COMUNE DI BARDOLINO
Provincia di Verona

VARIANTE PARZIALE AL
PIANO PARTICOLAREGGIATO DEI CENTRI STORICI - 2016
(Art. 20 L.R. 11/04)

RELAZIONE
comprendente le modifiche alle Tavole e alla Normativa
(aggiornata alla DGC di approvazione)

**VARIANTE PARZIALE AL PIANO PARTICOLAREGGIATO
DEI CENTRI STORICI - 2016**

Allegato a) Stralcio Tav. 46 (pianta) **vigente**

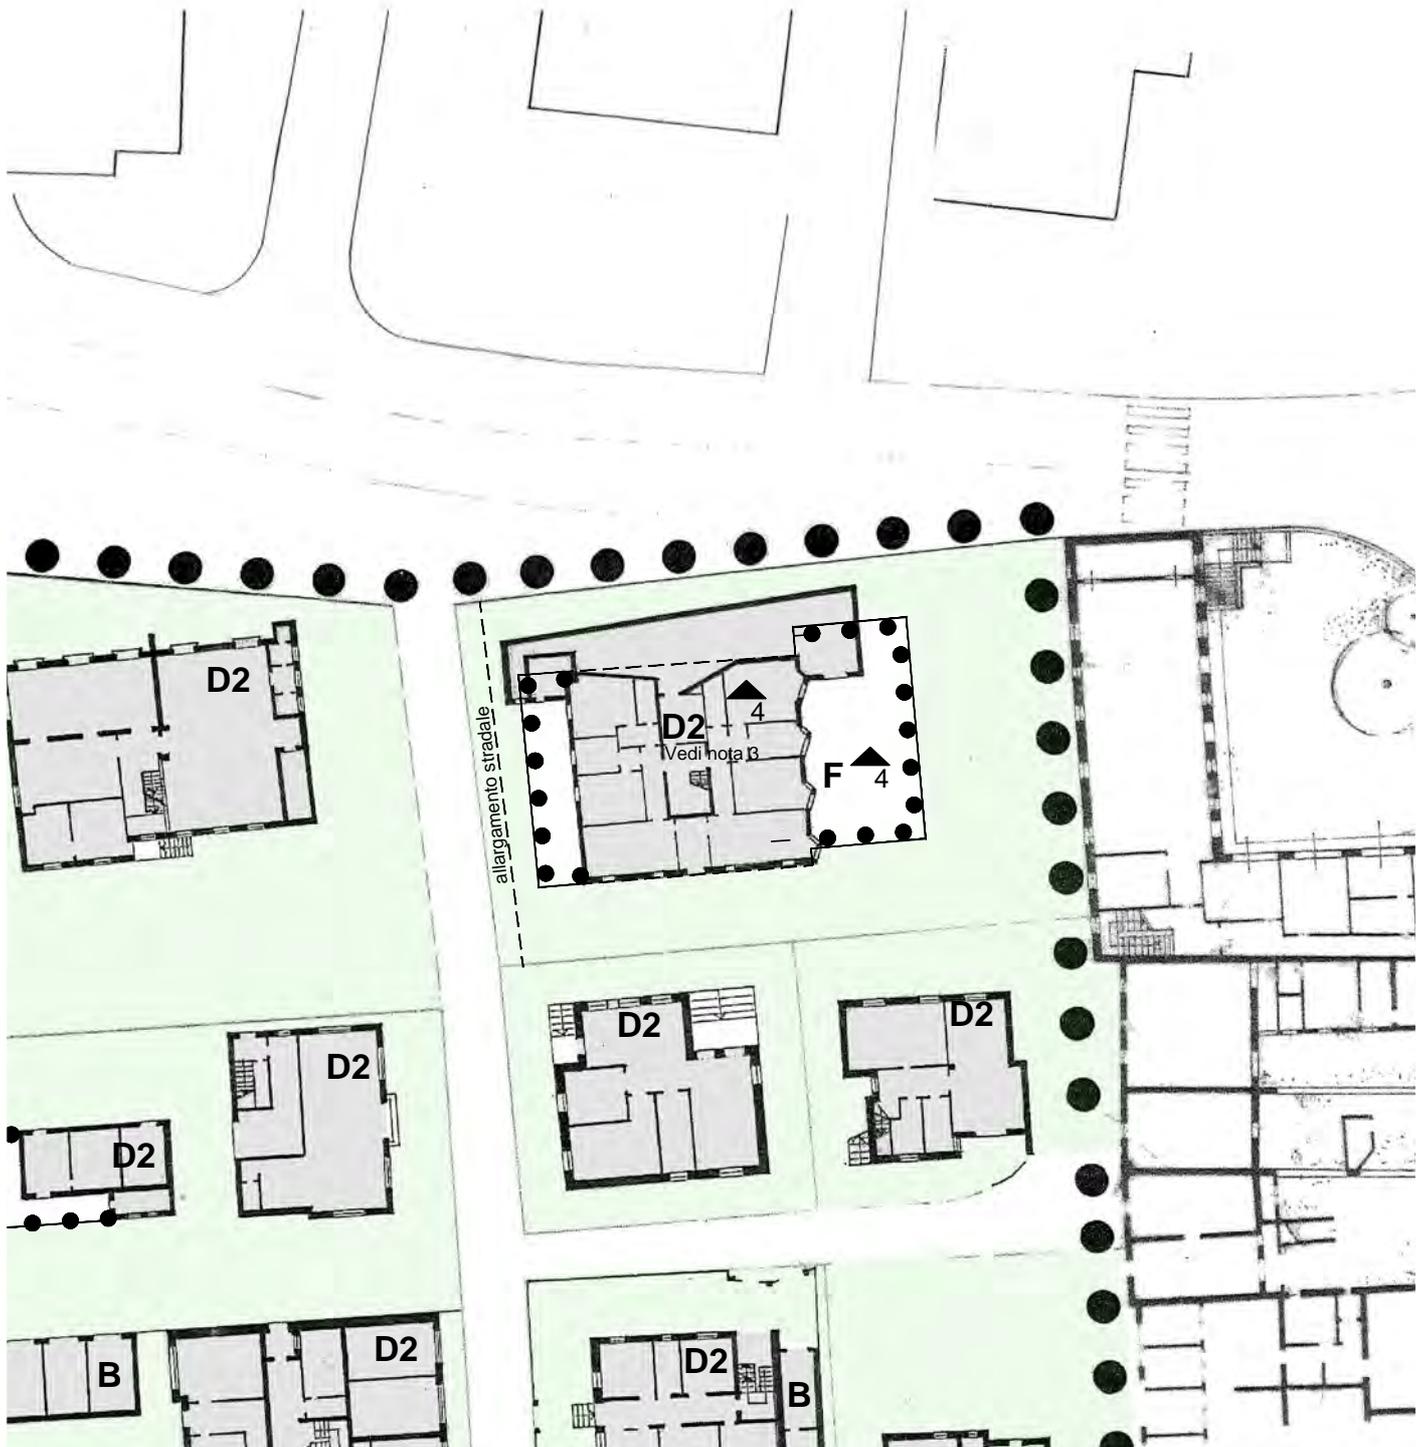
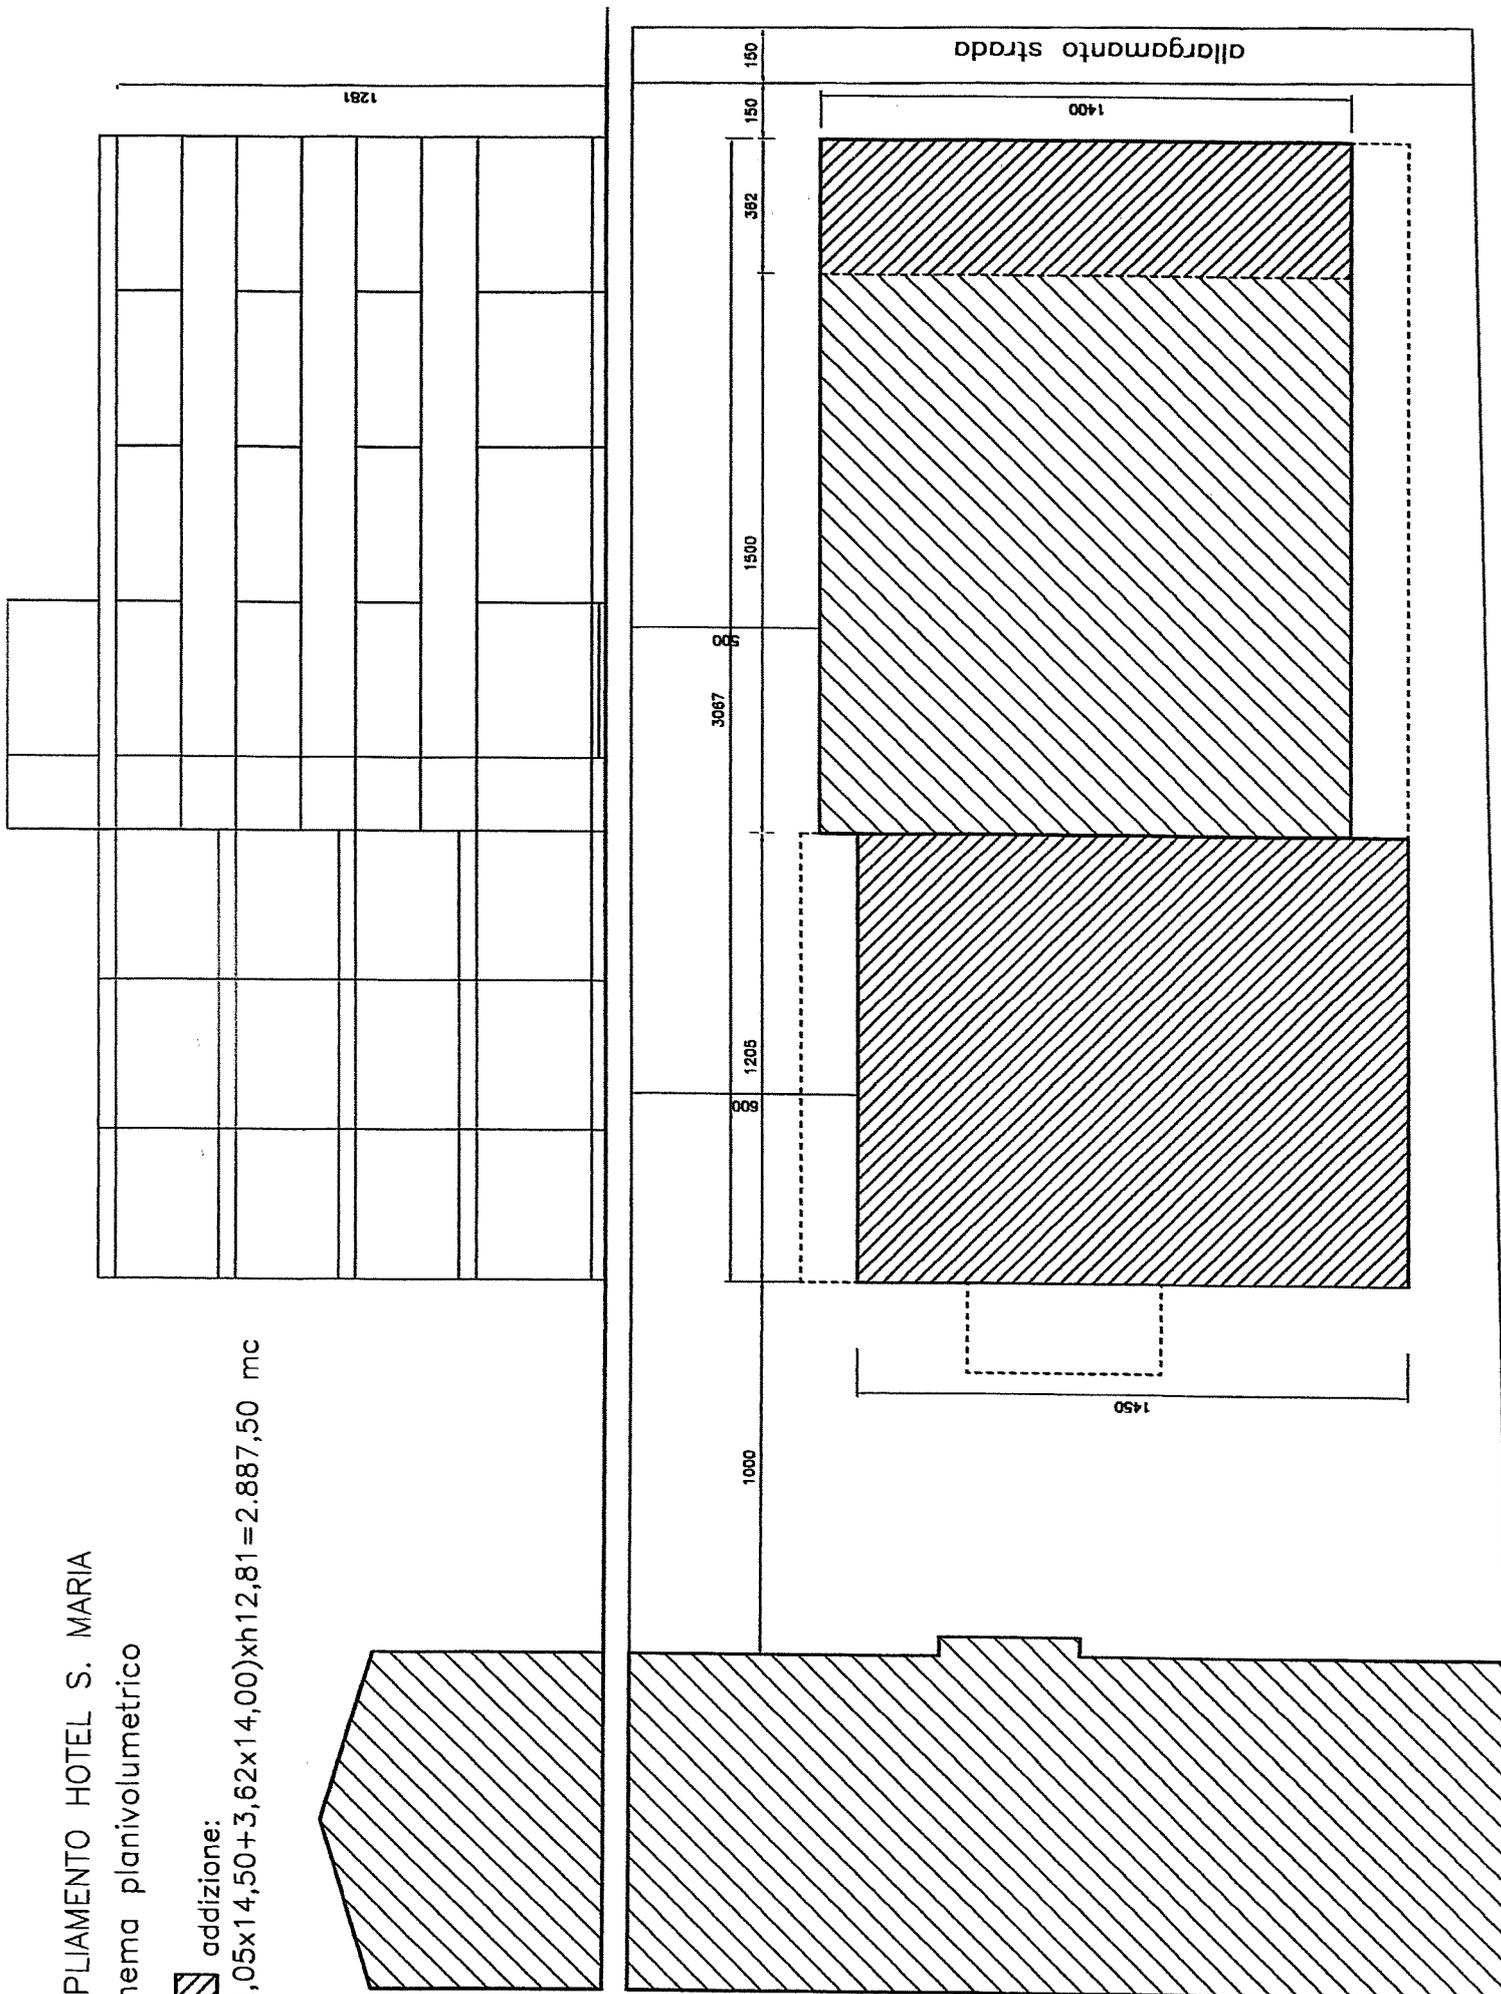
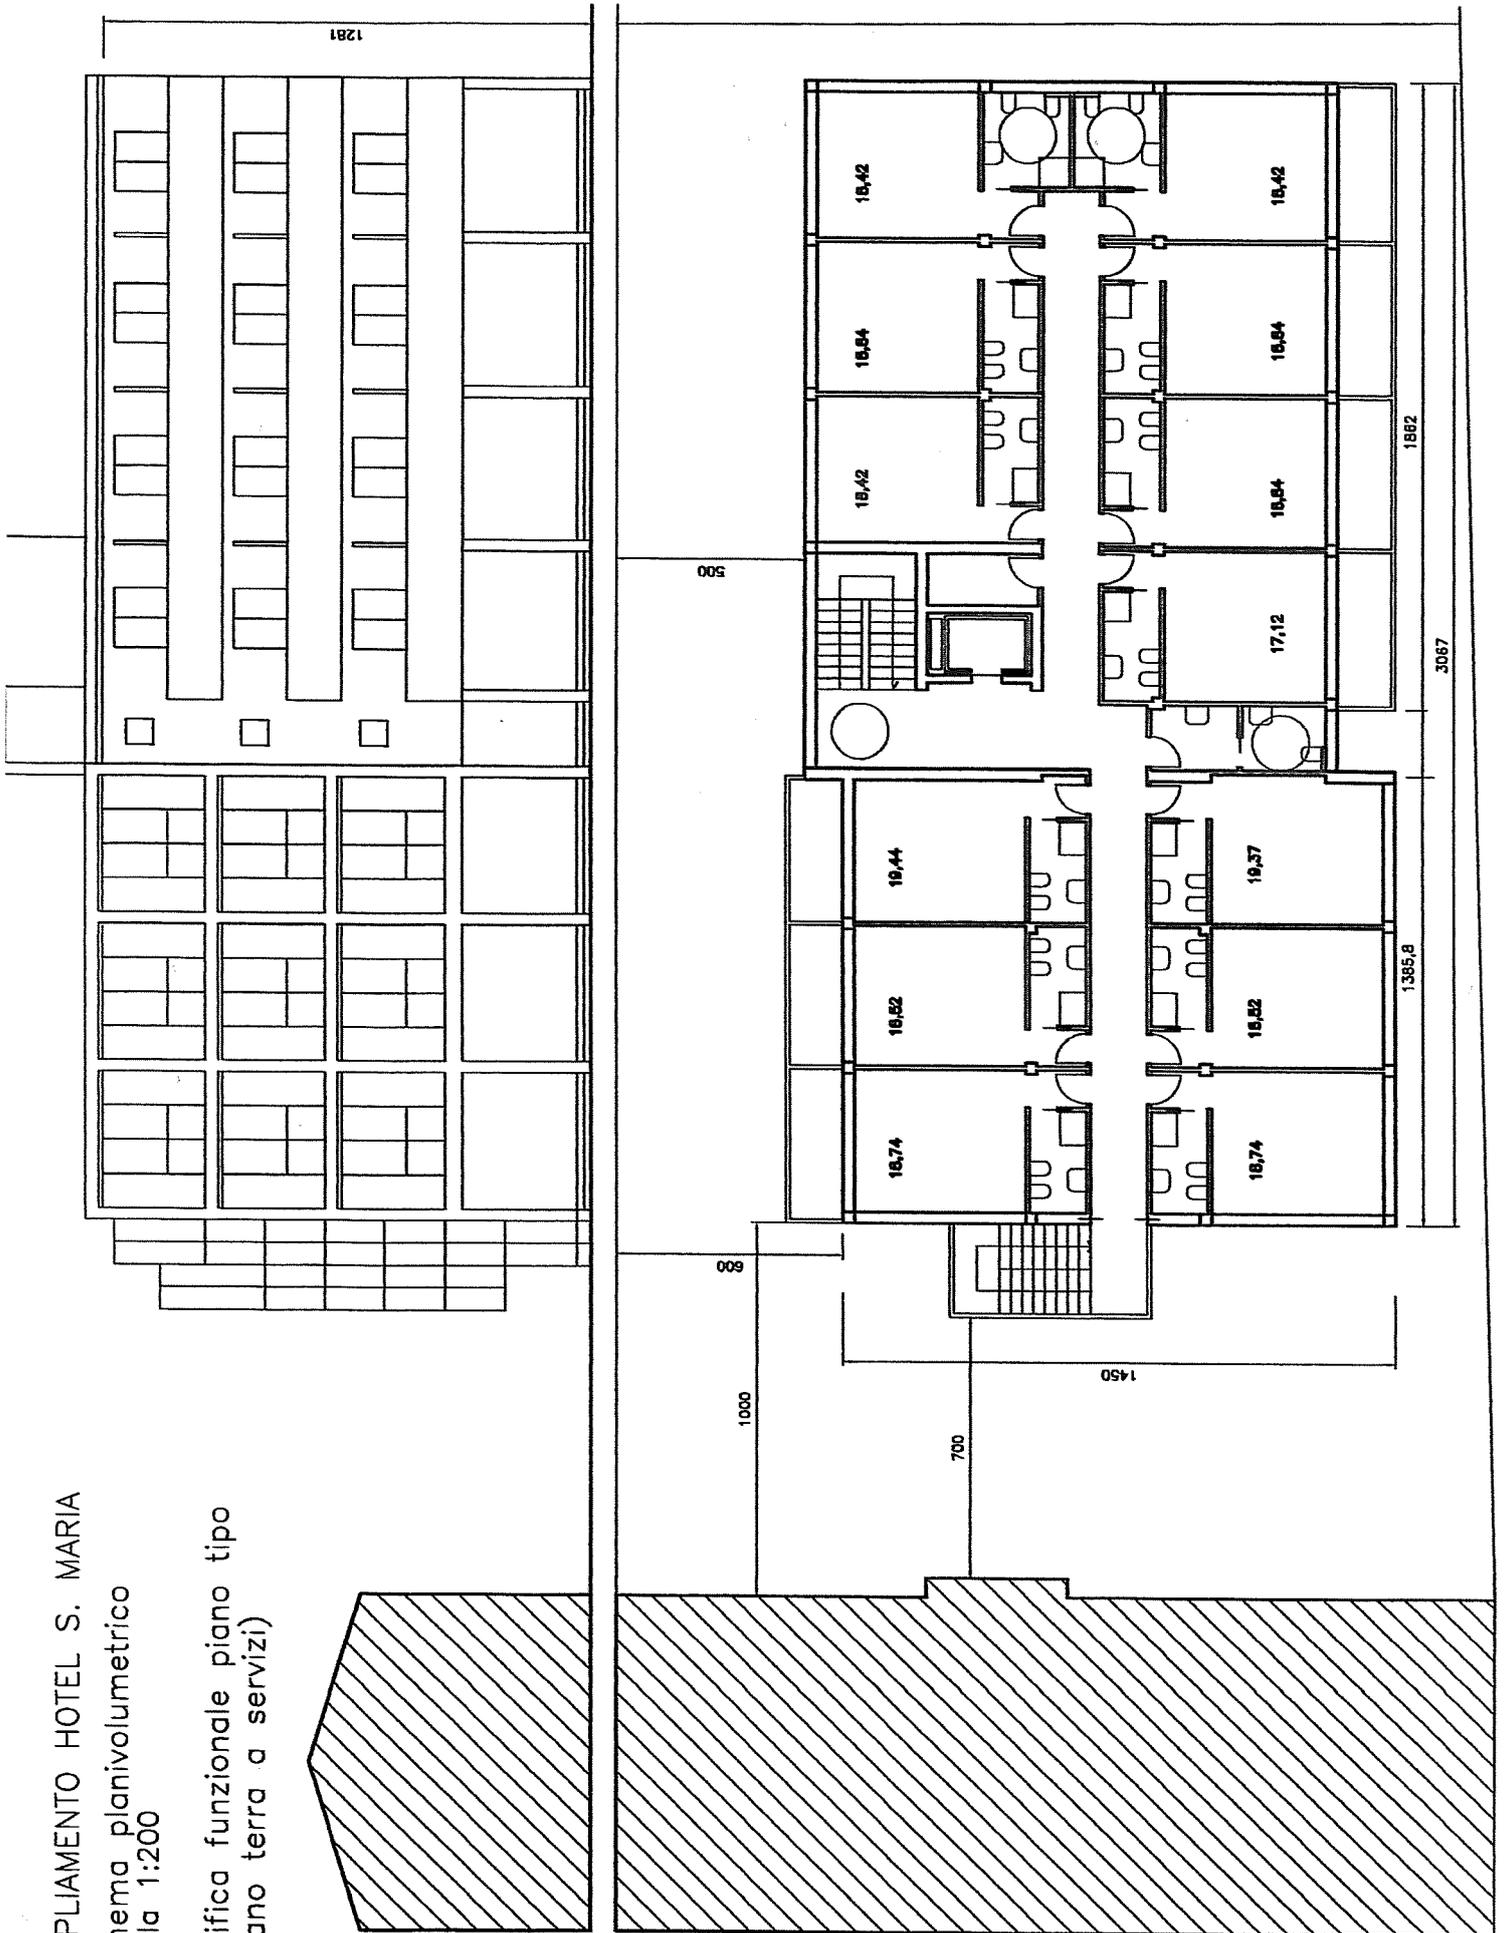
La Tav. 46 relativa alla zona n. 19, modificata, riporta l'addizione di area coperta in aderenza con l'albergo attuale da ristrutturare e ricomporre completamente, e così pure l'indicazione dei piani max n. 4 per entrambe le parti. A chiarimento della reale consistenza della costruzione, viene allegato un brano del catasto attuale a verifica e rettifica della planimetria di PP, e a seguito il rilievo vero e proprio dell'area a scala 1:200 (richiesto alla proprietà) con tutte le costruzioni presenti e relative distanze. Sulla base di questi dati si è quindi elaborata una resa planivolumetrica schematica in simulazione dell'esito dell'intervento previsto e, a scala minore, una rappresentazione indicativa del prospetto sulla Gardesana, con i due alberghi rinnovati compresi fra il Borgo Cavour e il Parco urbano.
